改善箇所説明図

ロータリ除雪車の制動装置において、エアコンプレッサ用プーリーの取付部形状が不適切なため、走行時の振動等によりプーリー固定用ナットが緩み、プーリーが脱落するものがある。そのため、そのまま使用を続けると、エアが溜まらず、最悪の場合、ブレーキが効かなくなるおそれがある。

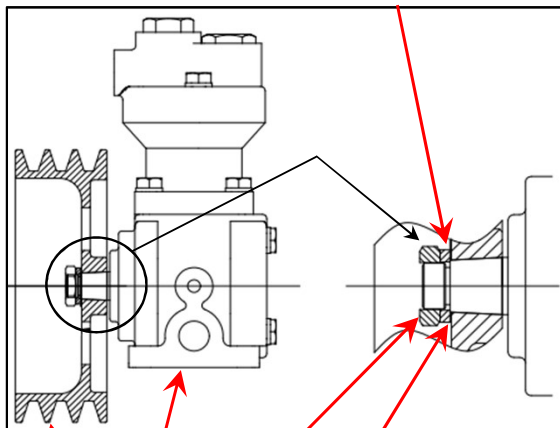
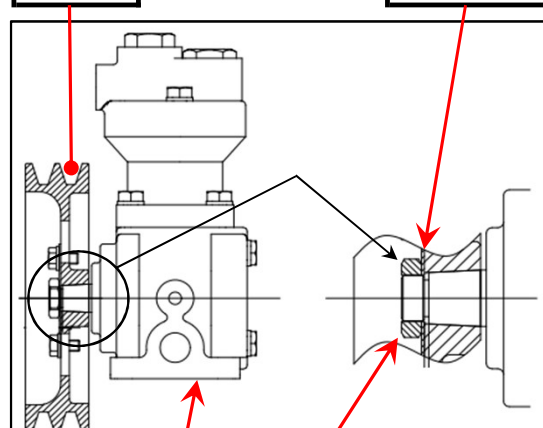
プーリー
ナット
エアコンプレッサ
隙間有り
基準不適合発生箇所

全車両、対策品のプーリー及びロックワッシャに交換する。
なお、エアコンプレッサ及びVベルトを点検し、損傷している場合は新品に交換する。
